GDSOL 131

Projet de parc solaire lieu-dit « Le Clou », à Ardon (45160)

Demande de Permis de Construire PC 045 006 22 00023

Réponse à la demande du 19/04/2023 de la DDT 45

Figure 1 - Localisation surlargeurs - Ilot Nord

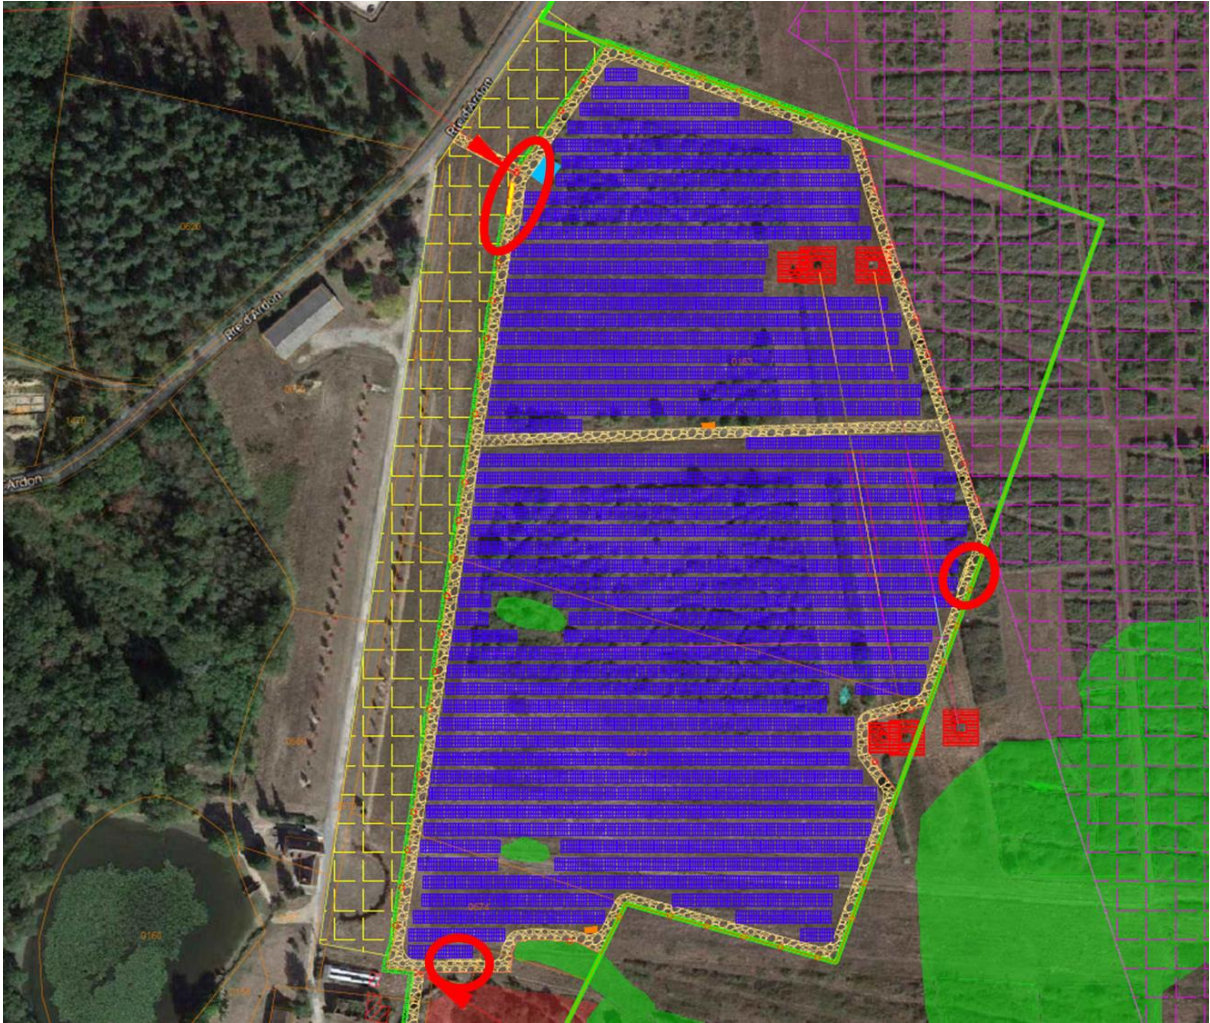
- L'accès au site et la circulation interne périmétrique doivent se faire par une voie dont la chaussée carrossable dispose des caractéristiques suivantes :

Largeur utilisable	4 m
Hauteur libre	3,50 m
Virage rayon intérieur	11 m
Surlargeur	S=15/R dans les virages de rayon intérieur à 50 mètres
Résistance (stationnement de véhicules de 16 tonnes en charge)	Maximum de 9 T par essieu
Pente inférieure	15,00 %

- Créer sur les voies de circulation du site (internes et externes) d'une largeur inférieure à 6 m, une surlargeur d'une longueur de 15 m, pour le croisement des véhicules ; Ces élargissements doivent porter la largeur de la voie à 6 m minimum et présenter les caractéristiques précitées. Ils sont judicieusement répartis, à proximité des virages aveugles, et au maximum tous les 500 m.

Je vous remercie de bien vouloir me confirmer que les caractéristiques des voies sont bien conformes à ces prescriptions et, si besoin, d'apporter aux pièces du dossier les modifications nécessaires pour respecter ces prescriptions.

Conformément à la prescription émise par le SDIS Loiret, les caractéristiques des voies de circulation sont modifiées. La largeur des voies de circulation du site (internes et externes) est actuellement de 5m. Cette largeur étant inférieure à 6m, ces voies ont été modifiées de façon à inclure des surlargeurs de 6m*15m tous les 500m linéaires. L'emplacement de ces surlargeurs sont identifiés en rouge sur le plan ci-après.

Figure 4 - Co-visibilités ilot Nord

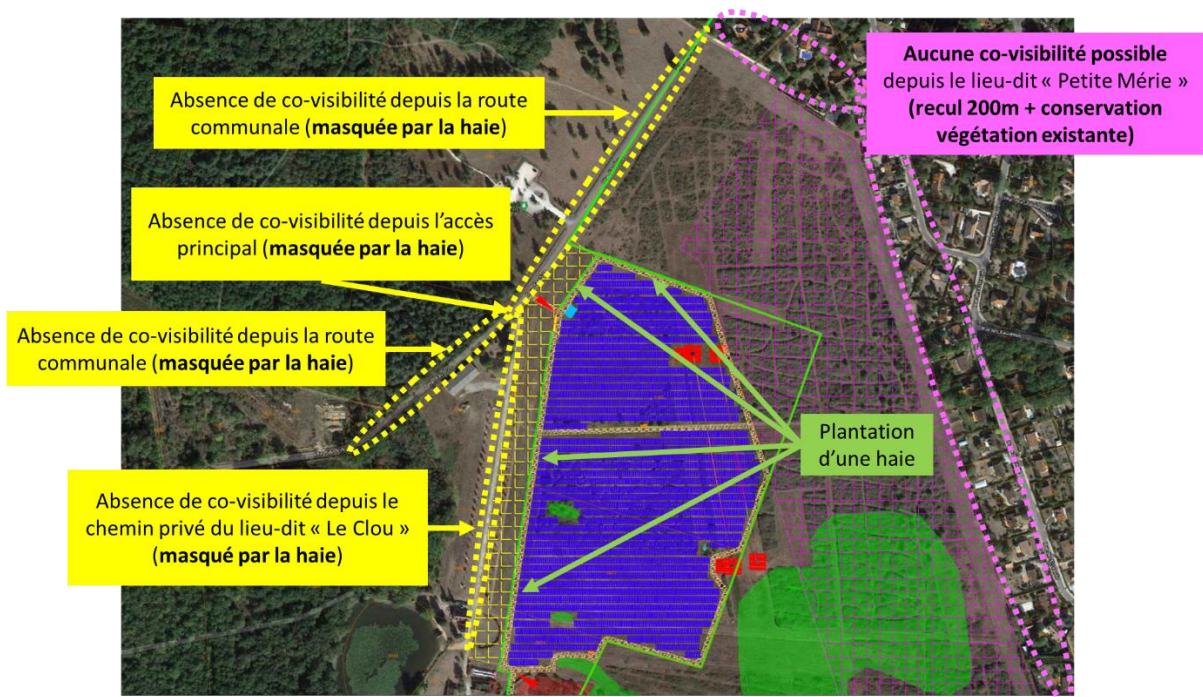
En effet, tel que présenté, votre projet ne respecte pas les dispositions de l'article N 11 du règlement relatives à l'aspect extérieur soit « lorsque des co-visibilités existent vers et depuis l'emprise clôturée du parc solaire photovoltaïque, des mesures spécifiques telles que des haies devront être mises en place pour limiter l'impact visuel. Dans le cas d'une haie végétalisée, elle sera constituée d'essences locales liées à l'écologie du milieu. Les espèces invasives et exotiques sont interdites ».

Depuis ces lieux, une haie buissonnante à arbustive d'essences locales sera plantée afin de fermer les vues sur la centrale. Ils sont représentés en jaune sur la cartographie ci-après.

Le projet est ainsi conforme aux dispositions de l'article N11 du règlement cité ci-avant. Les pièces graphiques de la demande de permis de construire sont modifiées pour intégrer la haie plantée le long du chemin privé qui mène au lieu-dit du Clou, et autour des habitations qui s'y trouvent (parcelles B166, B670, B672, B671, B167, B669, B168).

Figure 7 - Position de l'accès principal

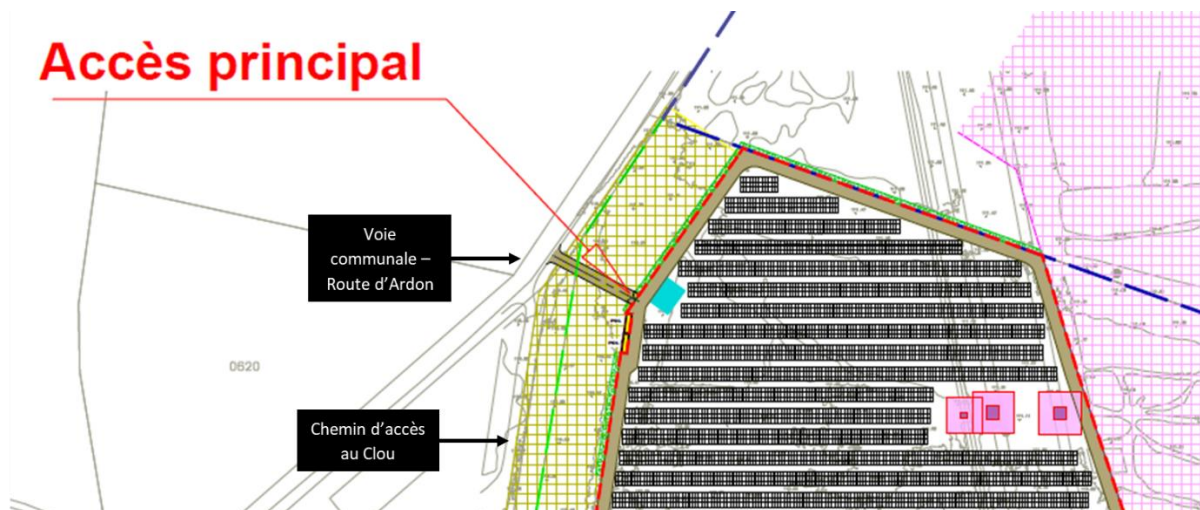
- L'accès principal du projet est un chemin privé d'accès aux habitations du lieu-dit « Le Clou », les propriétaires de ce chemin étant également ceux de l'unité foncière du projet de centrale photovoltaïque. En conséquence, il vous faut ajouter dans le CERFA de demande comme dans toutes les pièces où elles sont citées l'ensemble des parcelles de l'unité foncière (parcelles du projet, chemin d'accès, parcelles des habitations),

L'accès principal du projet se fera par un accès à créer en limite Nord-Ouest du site à l'intersection entre le chemin privé qui mène au lieu-dit « Le Clou » et la route communale « Route d'Ardon ». Sa position est indiquée sur le plan ci-après.

L'accès principal ne se fera pas depuis le chemin privé d'accès aux habitations du lieu-dit « Le Clou ». Ce chemin privé ne sera pas utilisé pour les besoins de la centrale photovoltaïque. Les habitations du lieu-dit ne sont également pas intégrées au projet photovoltaïque. Toutefois, l'emprise foncière d'un projet devant être considérée au sens d'unité foncière (*i-e un ensemble de parcelles contiguës appartenant à un même propriétaire*), les pièces du permis de construire (CERFA et pièces graphiques) sont modifiées pour inclure l'ensemble des parcelles de l'unité foncière (les parcelles B166, B167, B168, B669, B670, B671, B672 sont ainsi ajoutées).

Figure 8 - Localisation de la voie d'accès entre l'îlot Nord et l'îlot Central (sur le territoire communal d'Ardon)

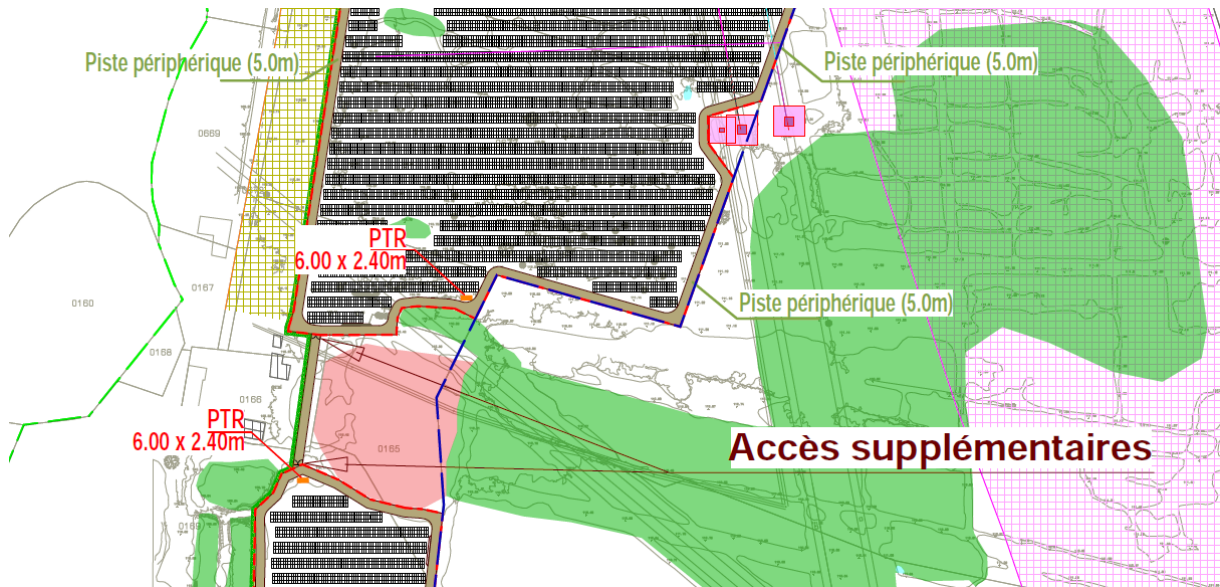
- Les accès supplémentaires se font par un chemin privé, déclaré comme une piste carrossable de 5 m de largeur. Pour cet accès, qui se situe sur la commune limitrophe de St Cyr en Val, il convient de déposer un permis de construire sur la commune de St Cyr en Val. En effet, le chemin qui relie les deux entités du parc est situé sur cette commune,

Pour communiquer entre les différents îlots du parc photovoltaïque, des accès supplémentaires seront créés. Les îlots seront reliés entre eux par une piste carrossable de 5m de largeur qui, dans sa version initiale, traversait la commune de Saint-Cyr-en-Val.

Compte-tenu de la nécessité de déposer un permis de construire sur la commune de Saint-Cyr-en-Val pour autoriser la construction de ce chemin, son emplacement est modifié et sera situé sur la commune d'Ardon (cf. cartographie ci-après). Les pièces graphiques de la demande de permis de construire sont modifiées en ce sens.
